**DEMANDE PREALABLE A L'AUTORISATION ENVIRONNEMENTALE POUR L'AMENAGEMENT  
DE LA ZAC SUD DES CHANTERAINES (GENNEVILLIERS) AU PROFIT DE LA SEMAG 92**

**ENQUETE PUBLIQUE  
Du 12 juin au 12 juillet 2023 inclus**

**TOME 2  
CONCLUSIONS ET AVIS  
Septembre 2023**

COMMISSAIRE ENQUETEUR  
CORINNE LEROY-BUREL

Figure 35 - Carte de représentativité des aléas sur l'occupation du sol - (Etudes préalable PPRI - 1998)

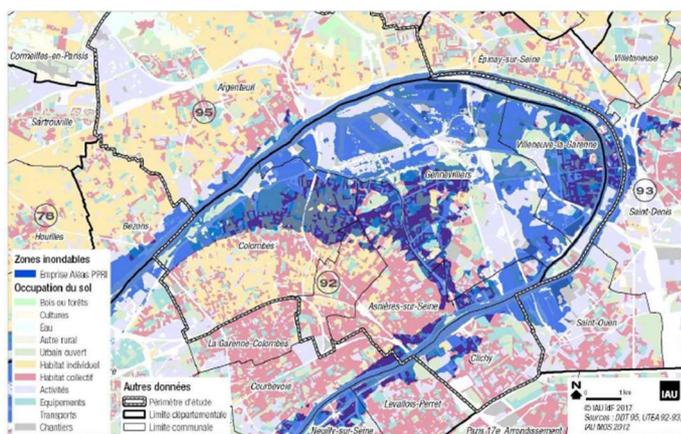
Le document description du projet (document I.4-B.2.) indique que dans un contexte de crue centennale, il est prévu que le parc de la lisière, en cœur de ZAC, devienne le chemin privilégié d'expansion de la crue. (Mais de fait, il fait obstacle aux parcours humains et scinde la ZAC en 2 parties est et ouest).

Il est à noter de plus que l'avenue Charles de Gaulle au nord de la ZAC, est prévue pour être totalement inondée et qu'au niveau de Gennevilliers, du fait de sa situation aux abords du méandre de la Seine, la ville devrait se retrouver en position isolée.

Le lien au reste du territoire pourrait être assuré (sans autre précision) vers le secteur Chandon-Brenu, voire la ville d'Asnières, donc vers l'est.

Enfin, il est précisé que les différents îlots seront accessibles, *à terme*, en cas de crue centennale : pour les accès piétons et les PMR ; pour les véhicule depuis l'avenue Louis Roche ou l'avenue du Vieux chemin de Saint-Denis et au reste de la ville vers le parc de Sévigne possible via l'avenue Louis Roche ( ? ).

La commissaire enquêteur estime que ces indications, en l'état, que ce soit au niveau de la ZAC soit ses liens vers l'extérieur, restent trop succinctes et largement insuffisantes pour assurer les conditions d'une possible accessibilité au site, gage d'une prise en compte de la vulnérabilité des personnes.

**La commissaire enquêteur recommande d'engager dès à présent l'établissement d'un document cheminements tous modes, communicable d'ici l'arrivée des premiers habitants, qui identifie lors d'un épisode de crue centennale, les parcours possibles au sein de la ZAC à l'attention des différents publics : piétons, PMR, véhicules, ... prenant en compte les phasages de réalisation de travaux et prévoyant que ces parcours puissent être reliés au reste du territoire, lui-même en situation de crue. Elle recommande de même que des lieux points hauts de secours sécurisés soient également bien identifiés à l'est et à l'ouest de la ZAC pour les deux phases de réalisation, ceux-ci étant coupés lors**

d'un épisode de crue majeure et qu'enfin soit envisagé un lieu, de type équipement public, pouvant devenir un lieu relais aux secours.

#### Schéma de principe de passerelle pied-sec

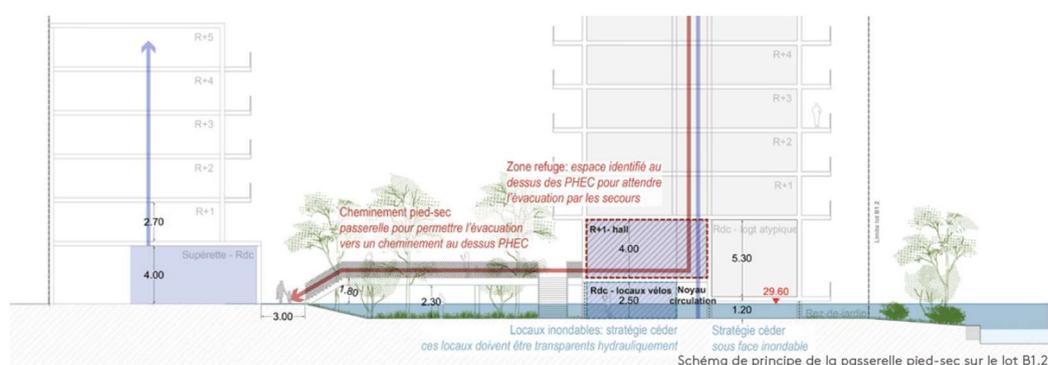
Or des schémas apparaissant dans le CPAUPE - janvier 2023 - ou dans le document description du projet (document I.4-B.2.) peuvent laisser planer un doute quant à la prise en compte des cheminements PMR, dans les liaisons îlots bâtis et espaces publics : des escaliers y sont figurés, mais pas de rampe...

La commissaire enquêteur recommande que le porteur de projet porte un soin particulier aux parcours PMR, notamment sur les interfaces espaces publics et bâtiments privés, et ce à toutes les phases de réalisation.

Elle préconise que le plan de cheminements PMR pieds secs soit pleinement intégré au document général de cheminements tous modes.
